Informe No. 7 **Fecha Informe** 30/11/2022 **Periodo comprendido entre** 1/11/2022 **y** 30/11/2022

TIPO DE CONTRATO:	Interventoria
NÚMERO DE CONTRATO:	2220587
OBJETO:	GRUPO IV: "CHEQUEO, VALIDACIÓN DE PROTOTIPOS Y DIAGNÓSTICO, CONCERTACIÓN, INTERVENCIÓN Y GESTIÓN SOCIAL PARA LA EJECUCIÓN DEL PROGRAMA DE CONEXIONES INTRADOMICILIARIAS DE ACUEDUCTO Y ALCANTARILLADO, EN EL MUNICIPIO DE CÓRDOBA, DEPARTAMENTO DE BOLÍVAR"
CONTRATISTA:	CONSORCIO CONSTRUREDES
INTERVENTOR:	ARCA ARQUITECTURA E INGENIERIA S.A
SUPERVISOR:	ARQ. ERIKA GUTIÉRREZ GAITÁN

Bogotá D.C, 08 de noviembre del 2022 **CCR_CORDOBA_2220576_2022_114**

ASUNTO: RESPUESTA A OBSERVACIONES DE MATRIZ 3 MOMENTOS ACTA PARCIAL 3.

CONSORCIO CONSTRUREDES	LOCALIZACIÓN: SAN MARTIN CALL 10 CRA 6-53	CONTIENE: REPLANTEO INTRADOMICILIARIAS	CÓDIGO DE VIVIENDA: ELIZABETH SERRANO OLANO B-C-SM-MZ56-VE-059

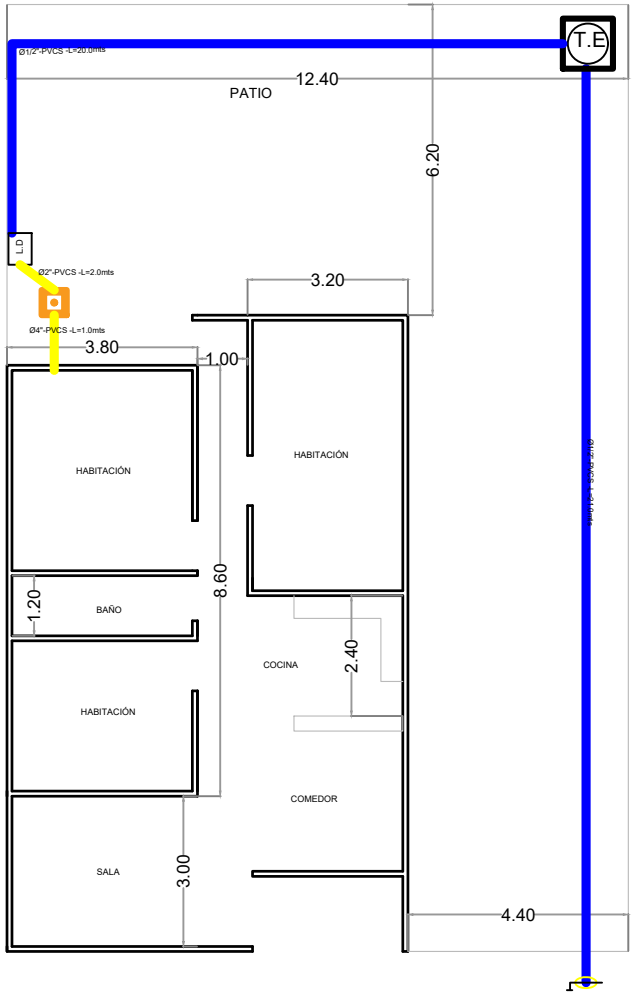
3	B-C-SM-MZ-VE-059	SAN MARTIN	ELIZABETH SERRANO OLANO	1.049.453.389	CL 10 CRA 6-53	41,00	0,78	100,00	0,95	esta longitud se da debido a que se realiza la instalacion de tanque elevado y por consiguiente la tuberia que abastece dicho tanque es independiente a la tuberia de ditribucion de cada uno de los elementos instalados en la vivienda, por otra parte el punto donde se instala dicho tanque elevado es el que el beneficiario indica como determinado para su instalacion. se anexa plano.			
3	B-C-SM-MZ66-VE-065	SAN MARTIN	RANGEL ANTONIO MONTES OCHOA	73315021	CL 10 # 7 - 1	22,00							
3	B-C-SM-MZ66-VE-066	SAN MARTIN	PEDRO ADAN VERGARA VEGA	3.831.416	CL 10 7 - 31	59,00	0,78	100,00	0,95	esta longitud se da debido a que se realiza la instalacion de tanque elevado y por consiguiente la tuberia que abastece dicho tanque es independiente a la tuberia de ditribucion de cada uno de los elementos instalados en la vivienda, por otra parte el punto donde se instala dicho tanque elevado es el que el beneficiario indica como determinado para su instalacion. se anexa plano.

CONSORCIO CONTRUREDES	LOCALIZACIÓN: SAN MARTÍN CALL 7 KRA 7	CONTIENE: REPLANTEO INTRADOMICILIARIAS	CODIGO DE LA VIVIENDA: IVAN BAÑOS CARDONA B-C-SM-MZ68-VE-108

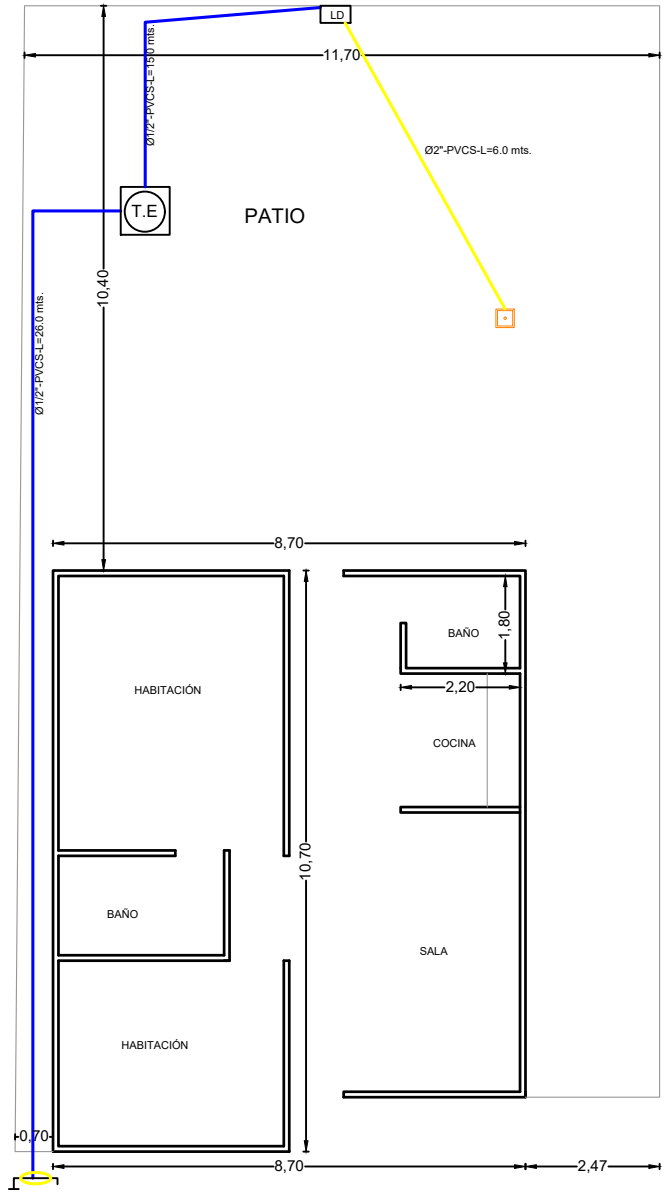
3	B-C-SM-MZ68-VE-108	SAN MARTIN	IVAN DARIO BAÑOS CARDONA	73,206,883	CL 7 # 7 - 32	41,00	0,78	100,00	0,95	esta longitud se da debido a que se realiza la instalacion de tanque elevado y por consiguiente la tuberia que abastece dicho tanque es independiente a la tuberia de ditribucion de cada uno de los elementos instalados en la vivienda, por otra parte el punto donde se instala dicho tanque elevado es el que el beneficiario indica como determinado para su instalacion. se anexa plano.			
3	B-C-SM-MZ34-VE-116	SAN MARTIN	EMMA LUCIA MORENO REINA	39,616,741	KR 4 # 6 - 1	26,00			1,85

CONSORCIO CONSTRUREDES	LOCALIZACIÓN: SAN MARTIN CALL 7 KRA 8-29	CONTIENE: REPLANTEO INTRADOMICILIARIAS	CÓDIGO DE VIVIENDA: LILIA GUISADO DE GALVAN B-C-SM-MZ77-VE-089

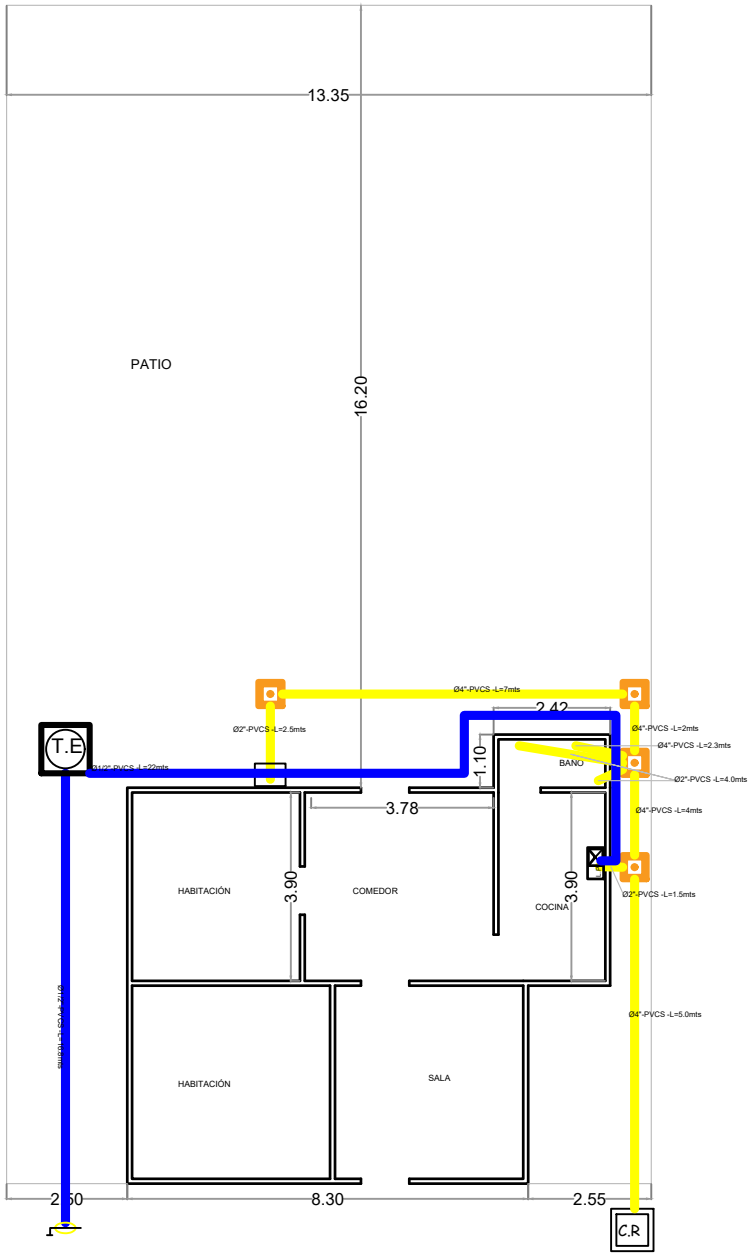
3	B-C-SM-MZ89-VE-083	SAN MARTIN	LUZ MARY PEREZ MARTINEZ	22,855,082	CRA 6 # 11	24,00			0,95				
3	B-C-SM-MZ69-VE-O89	SAN MARTIN	LILIA GUISADO DE GALVAN	22.853.469	CL 7 CRA 8-29	38,80	0,78	100,00	3,76	esta longitud se da debido a que se realiza la instalacion de tanque elevado y por consiguiente la tuberia que abastece dicho tanque es independiente a la tuberia de ditribucion de cada uno de los elementos instalados en la vivienda, por otra parte el punto donde se instala dicho tanque elevado es el que el beneficiario indica como determinado para su instalacion. se anexa plano.			En esta vivienda fue necesario conectar los puntos hidrosanitarios desde la parte interna de la unidad sanitaria, por lo tanto se construyo la Losa de piso en concreto de 21 MPa (espesor 0,10 m), incluye malla electrosoldada 6mm (15x15) dentro de la unidad sanitaria.
3	B-C-SM-MZ47-VE-105	SAN MARTIN	YADIRA ZUÑIGA DE MORANTE	22.853.989	CL 8 # 5A - 35	44,00	0,78	100,00	0,95	esta longitud se da debido a que se realiza la instalacion de tanque elevado y por consiguiente la tuberia que abastece dicho tanque es independiente a la tuberia de ditribucion de cada uno de los elementos instalados en la vivienda, por otra parte el punto donde se instala dicho tanque elevado es el que el beneficiario indica como determinado para su instalacion. se anexa plano.

CONSORCIO CONTRUREDES	LOCALIZACIÓN: SAN MARTÍN CR 8 CL 8 - 21	CONTIENE: REPLANTEO INTRADOMICILIARIAS	CODIGO DE LA VIVIENDA: JULIO CESAR MEDINA ARIAS B-C-SM-MZ76-VE-075

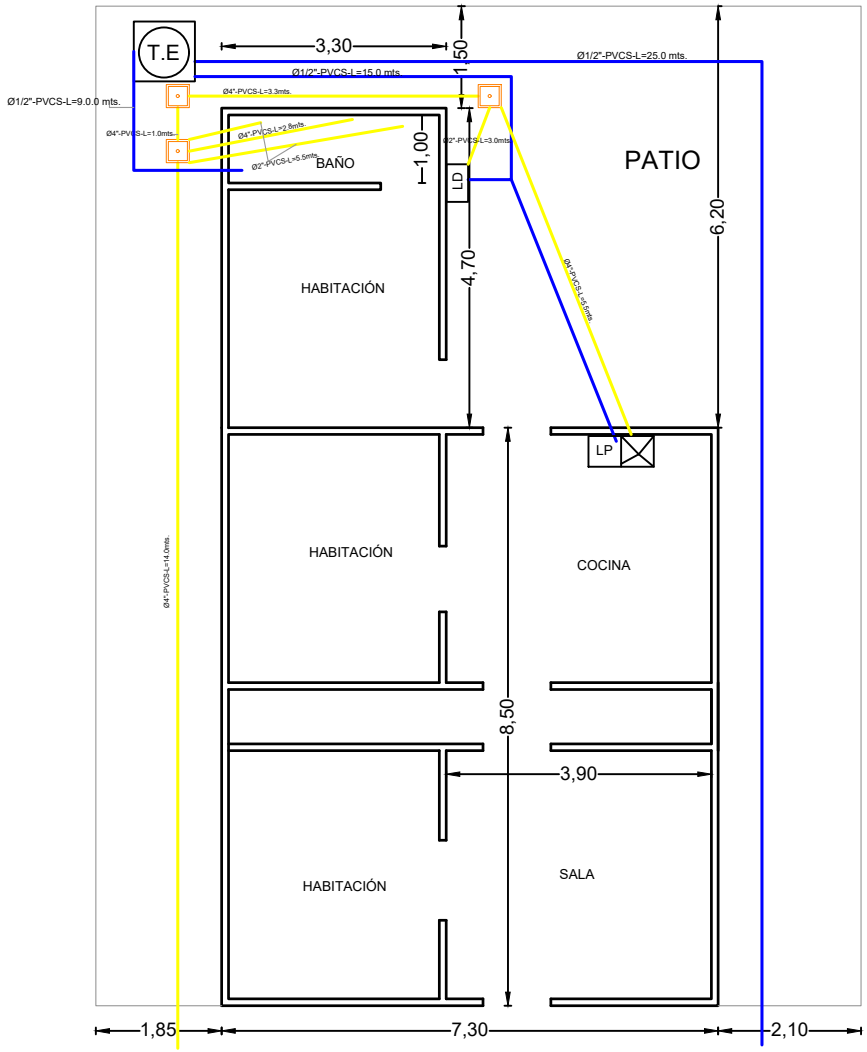
3	B-C-SM-MZ75-VE-070	SAN MARTIN	SILVIA MARIA ANAYA HENAO	32,753,489	CR 8 # 16 - 15 P	22,00	0,78	100,00	0,95				
3	B-C-SM-MZ76-VE-075	SAN MARTIN	JULIO CESAR MEDINA ARIAS	73,316,758	CR 8 # 8 - 21	49,00	0,78	100,00	4,15	esta longitud se da debido a que se realiza la instalacion de tanque elevado y por consiguiente la tuberia que abastece dicho tanque es independiente a la tuberia de ditribucion de cada uno de los elementos instalados en la vivienda, por otra parte el punto donde se instala dicho tanque elevado es el que el beneficiario indica como determinado para su instalacion. se anexa plano.			En esta vivienda fue necesario conectar los puntos hidrosanitarios desde la parte interna de la unidad sanitaria, por lo tanto se construyo la Losa de piso en concreto de 21 MPa (espesor 0,10 m), incluye malla electrosoldada 6mm (15x15) dentro de la unidad sanitaria.
3	B-C-SM-MZ-VE-076	SAN MARTIN	NILSON RAFAEL DE LA ROSA VASQUEZ	73.190.803	CRA 8 CL 7-59	33,00	0,78	100,00	4,16				En esta vivienda fue necesario conectar los puntos hidrosanitarios desde la parte interna de la unidad sanitaria, por lo tanto se construyo la Losa de piso en concreto de 21 MPa (espesor 0,10 m), incluye malla electrosoldada 6mm (15x15) dentro de la unidad sanitaria.

CONSORCIO CONSTRUREDES	LOCALIZACIÓN: SAN MARTIN CALL 9 #4-49	CONTIENE: REPLANTEO INTRADOMICILIARIAS	CÓDIGO DE VIVIENDA: JHON JAIRO SANES VALETH B-C-SM-MZ33-VE-194

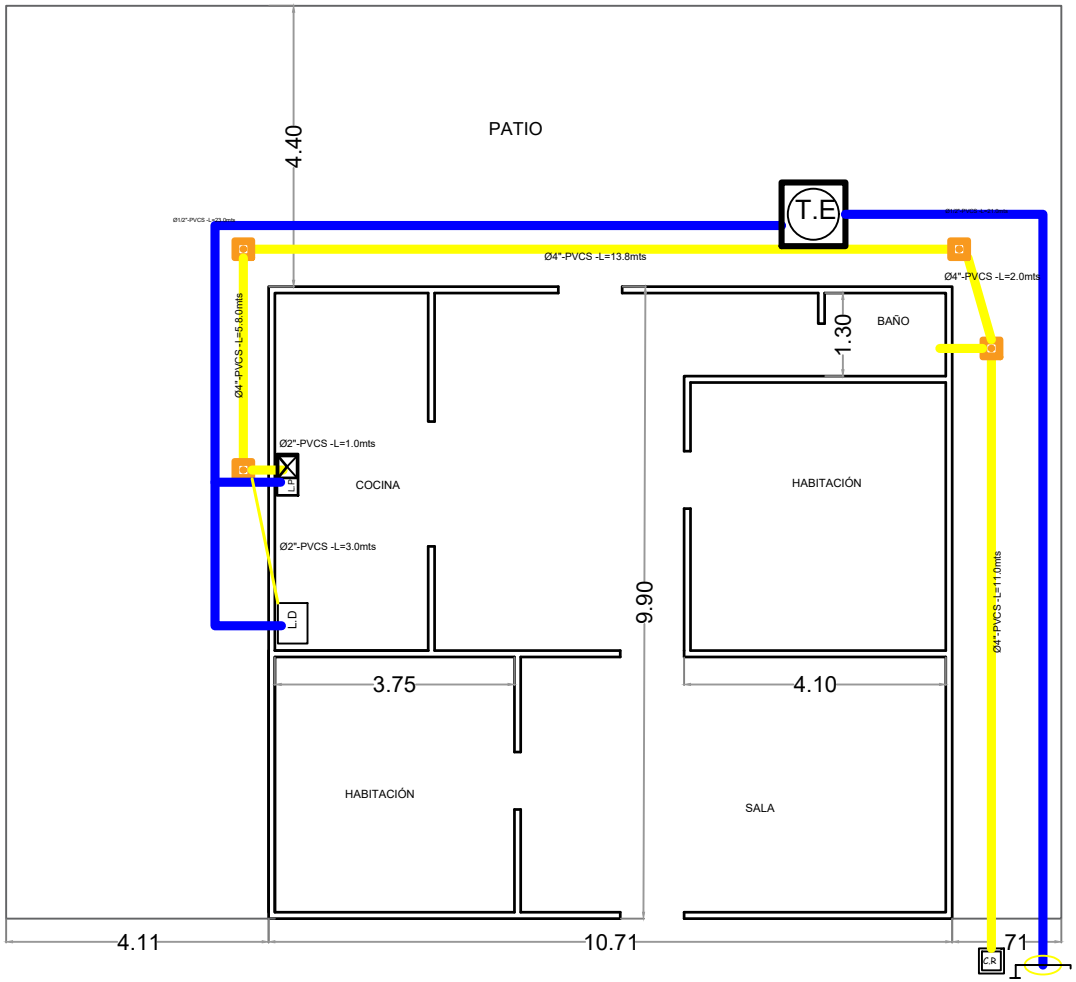
3	B-C-SM-MZ33-VE-194	SAN MARTIN	JHON JAIRO SANES VALETH	73.316.748	CL 9 # 4- 49	44,00	0,78	100,00	1,85	esta longitud se da debido a que se realiza la instalacion de tanque elevado y por consiguiente la tuberia que abastece dicho tanque es independiente a la tuberia de ditribucion de cada uno de los elementos instalados en la vivienda, por otra parte el punto donde se instala dicho tanque elevado es el que el beneficiario indica como determinado para su instalacion. se anexa plano.

CONSORCIO CONSTRUREDES	LOCALIZACIÓN: SAN MARTIN CR 4A CL 8 - 39	CONTIENE: REPLANTEO INTRADOMICILIARIAS	CÓDIGO DE VIVIENDA: JUAN ALVIS VERGARA B-C-SM-MZ32-VE-144

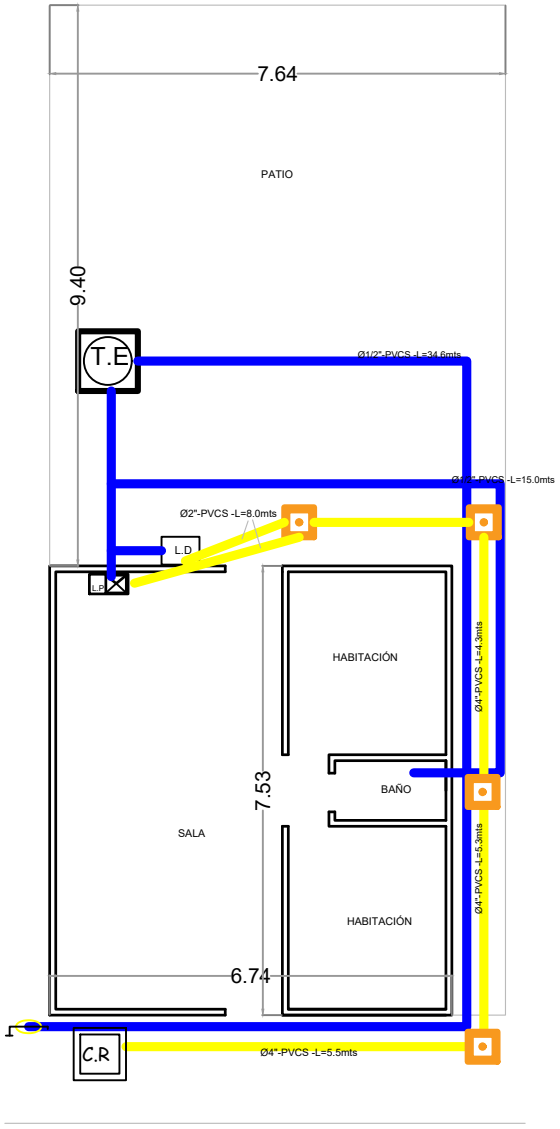
3	B-C-SM-MZ31-VE-141	SAN MARTIN	ANA JULIA VASQUEZ GUERRERO	22.854.689	CL 9 # 4A - 69	37,00	0,78	100,00	1,85				
3	B-C-SM-MZ32-VE-144	SAN MARTIN	JUAN ALVIS VERGARA	3.831.520	CR 4A CL 8 - 39	49,60	0,78	100,00	4,11	esta longitud se da debido a que se realiza la instalacion de tanque elevado y por consiguiente la tuberia que abastece dicho tanque es independiente a la tuberia de ditribucion de cada uno de los elementos instalados en la vivienda, por otra parte el punto donde se instala dicho tanque elevado es el que el beneficiario indica como determinado para su instalacion. se anexa plano.			En esta vivienda fue necesario conectar los puntos hidrosanitarios desde la parte interna de la unidad sanitaria, por lo tanto se construyo la Losa de piso en concreto de 21 MPa (espesor 0,10 m), incluye malla electrosoldada 6mm (15x15) dentro de la unidad sanitaria.
3	B-C-SM-MZ-VE-164	SAN MARTIN	FRANCISCO JOSE MEDINA CAUSADO	909.454	CL 8 CR 7 - 65	31,00			0,90

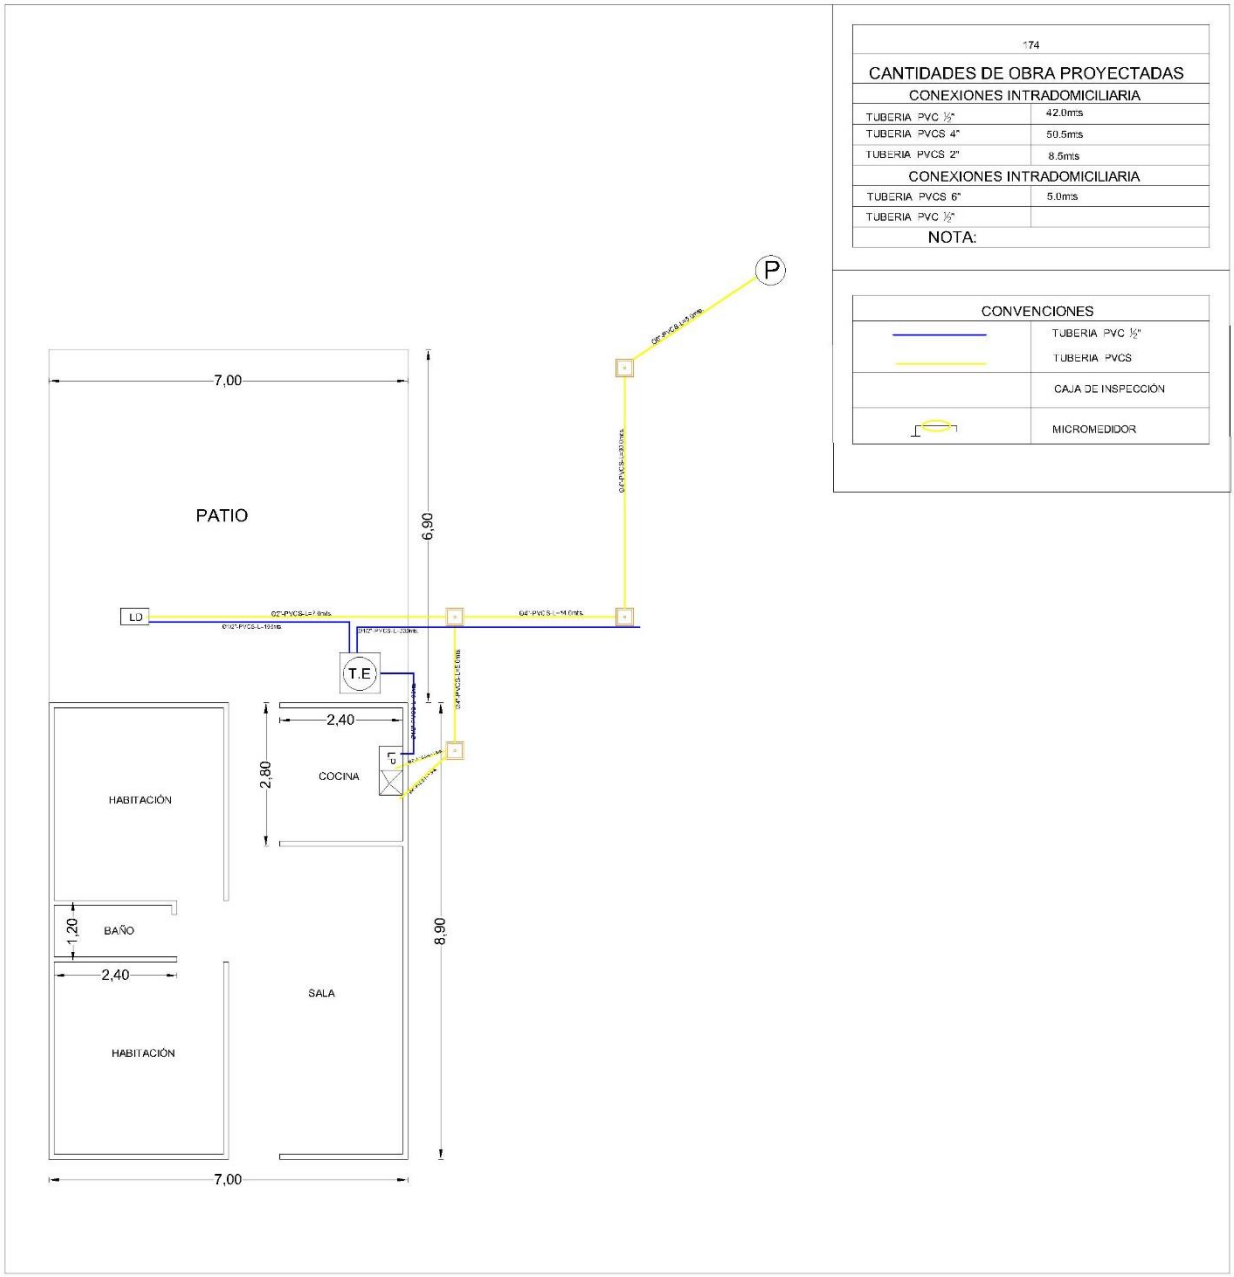
En el comunicado CCR_CORDOBA_2220576_2022_115 se aclara para este código lo siguiente:

La longitud de la Red intradomiciliarias de acueducto de 1/2" R DE, incluye accesorios, demoliciones, excavaciones, rellenos, y retiro de sobrantes. se da debido a que se realiza la instalación de tanque elevado y por consiguiente la tubería que abastece dicho tanque es independiente a la tubería de distribución de cada uno de los elementos instalados en la vivienda, por otra parte, el punto donde se instala dicho tanque elevado es el que el beneficiario indica como determinado para su instalación.

Sin embargo, para esta vivienda se requiere aclaración adicional frente a los siguientes ítems:

2.1 Red intradomiciliarias de acueducto de 1/2" R DE, incluye accesorios, demoliciones, excavaciones, rellenos, y retiro de sobrantes. Cantidad 42 ml especificar claramente la longitud e este ítem.

RTA: esta longitud se da debido a que la vivienda no contaba con conexión a la red de alcantarillado sanitario y el punto para realizar dicha conexión estaba alejado de la vivienda. Se anexa plano de la vivienda.
